About: Running changes Lattiz® - Control board and seal disc

Control Board – Art. No. VE 0065

New seal disc – Art. No. 1006020 (1 pcs)

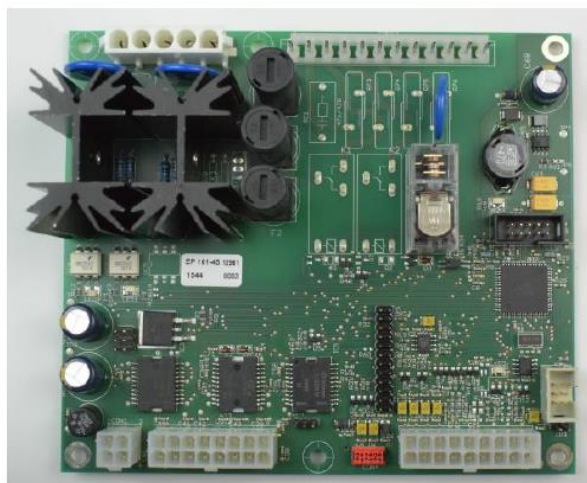
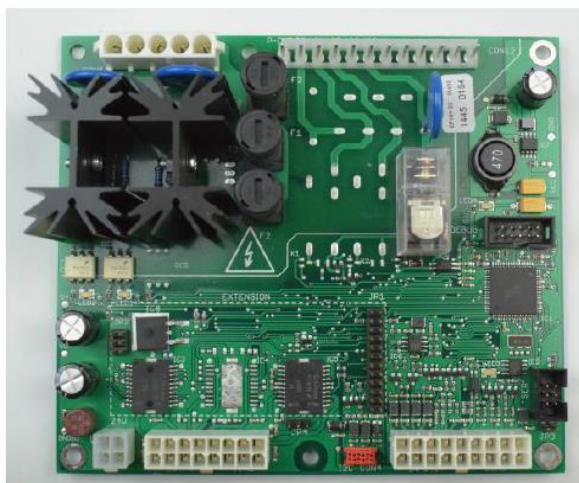
We would like to inform you that we have modified the FrieslandCampina Lattiz® machine and replaced the control board for a new version.

- The new controlboard is suitable for both Lattiz and Enduro

This change has been implemented in a running change from week 50 2016. From following machine number and onwards the new control board has been implemented:

“Machine number”: 638650045

The control board is fully backwards compatible and can be retrofitted on following machines, using the right software version (can be loaded with the Aequare communicator):

- FrieslandCampina Lattiz® machines VM 638-XXX : All serial numbers

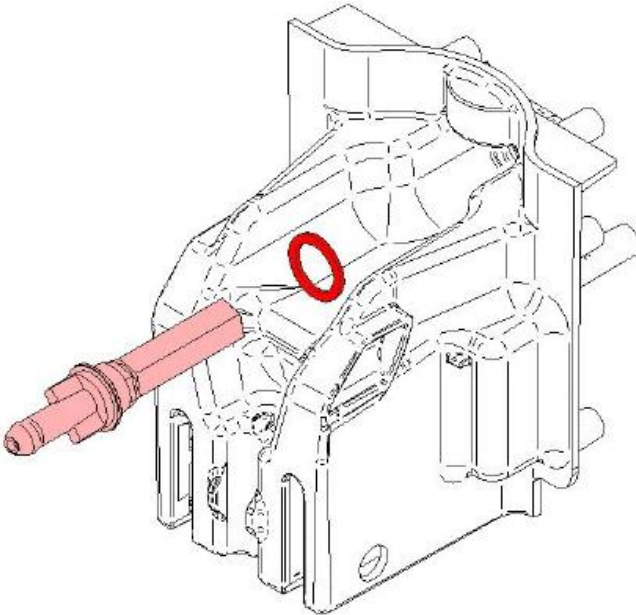
Aequator will replace the seal disc of the water injector inside the coupling through a new one with superior material properties. This change will be implemented from CW3/2017.

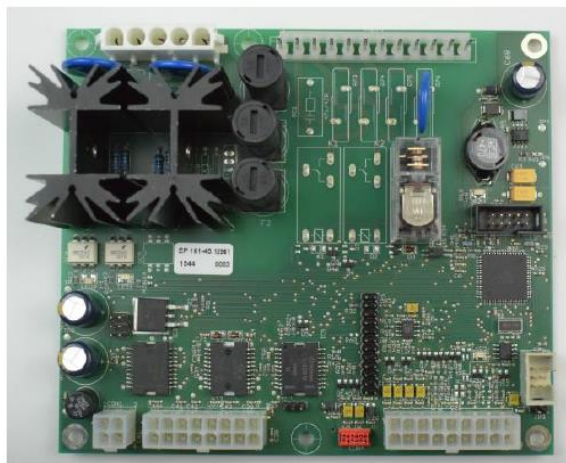
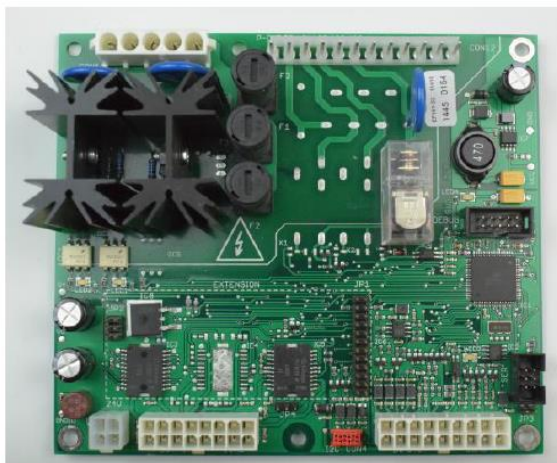
Door middel van dit servicebulletin willen we u graag informeren over een modificatie in de FrieslandCampina Lattiz machine®. De modificatie betreft een nieuw controlboard, door wijziging van het controlboard is deze bruikbaar voor zowel de private label machines Lattiz als Enduro.

Deze aanpassing is ingevoerd in de productie vanaf week 50 2016, vanaf volgend serienummer en hoger is het nieuwe controlboard gemonteerd:

“Machine number”: 638650045

Het controlboard is volledig “backwards compatible” en kan worden gemonteerd op de volgende machines, let hierbij op de juiste software versie (software kan worden geladen dmv de Aequator communicator).

- FrieslandCampina Lattiz® machine VM 638-XXX : Alle serienummers

Nieuwe O-ring – Art. Nr. 1006020 (1 stuks)

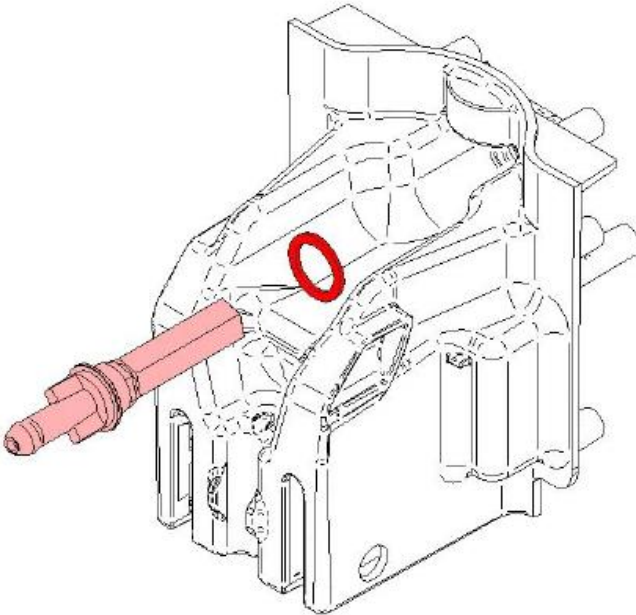
Aequator zal de O-ring van de water injector in de koppeling (birdhouse) vervangen voor een nieuw, verbeterd, exemplaar. Deze wijziging zal worden ingevoerd vanaf week 3 2017.

Zie ook de montage instructie: *“Instructie – montage nieuwe O-ring art. nr. 1006020”*.
